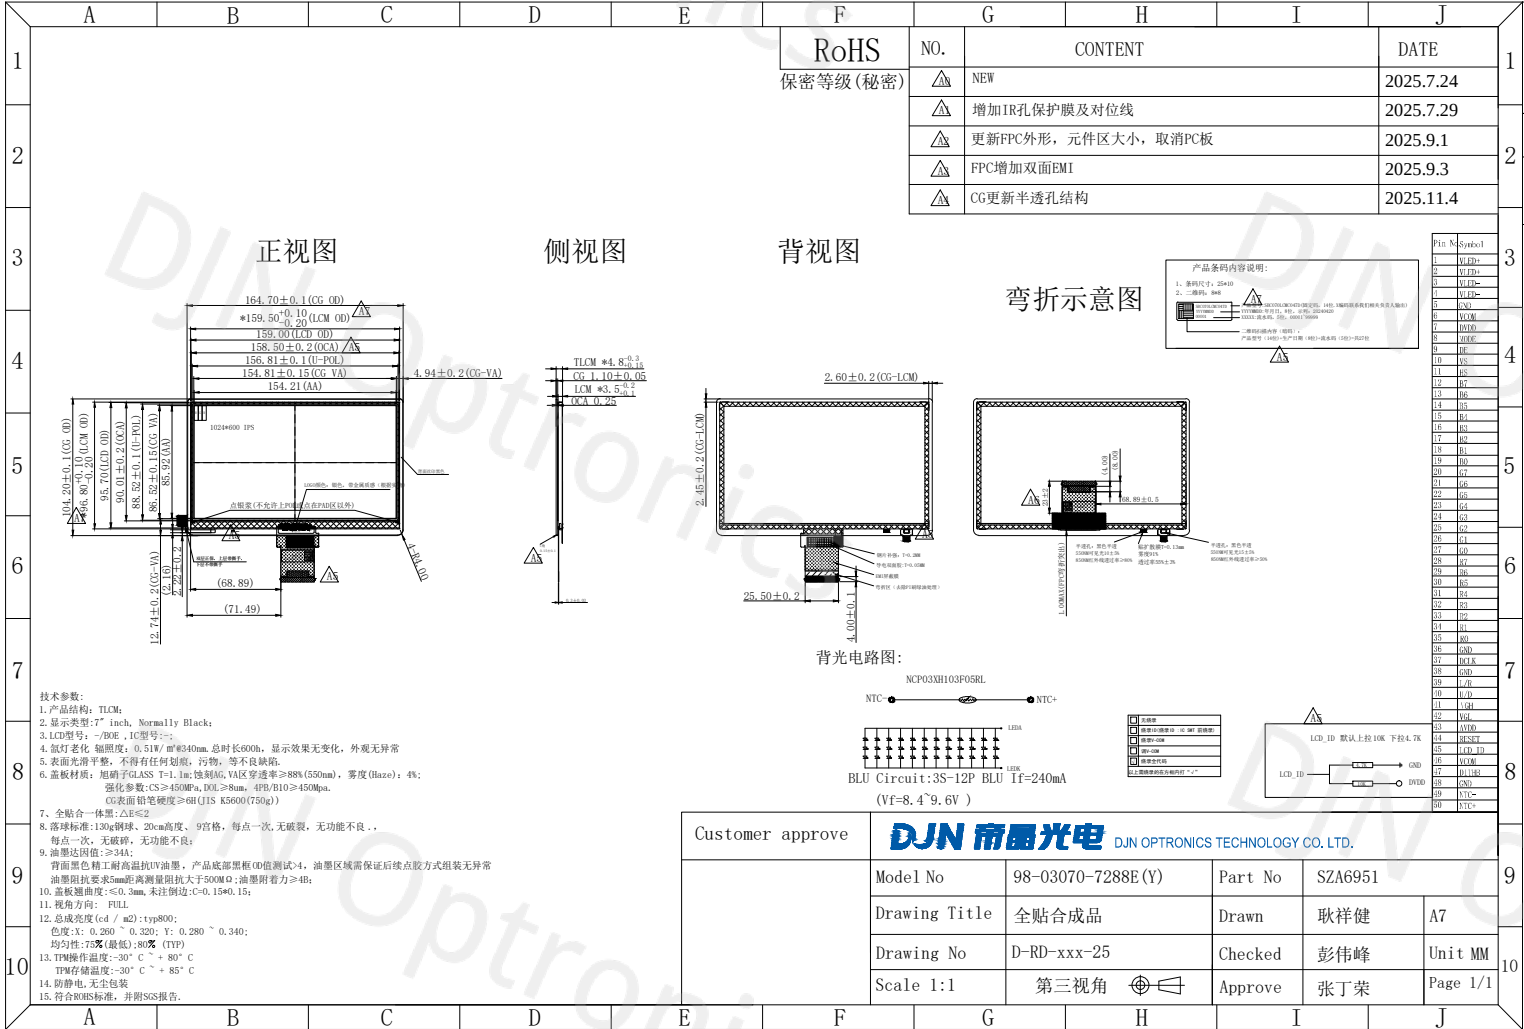
1	△	CG更新倒边尺寸0.2→0.15, 孔膜对位丝印OCA尺寸加大	2025.12.01
2	△	FPC长度加长, 焊盘pin定义更新, EMI, 尺寸更新	2025.12.05
3	△	背光铁框取消开窗, PIN定义调整, 增加FPC对位丝印线	2025.12.30
4	△	正面保护膜外形调整, IR孔保护膜外形调整	
5	△	增加1PCS包边胶, 尺寸40*12, 增加1PCS模组标签, 贴主FPC上	
6	△	POL取消APF片, 更换为普通片	
7	△	背光取消FPC对位丝印线, 亮度配置更新, 铁框更换为铝框	
8	△	更新盖板及正面保护膜外形尺寸, 更新条码规则, 取消模组喷码, 模组公差管控更新
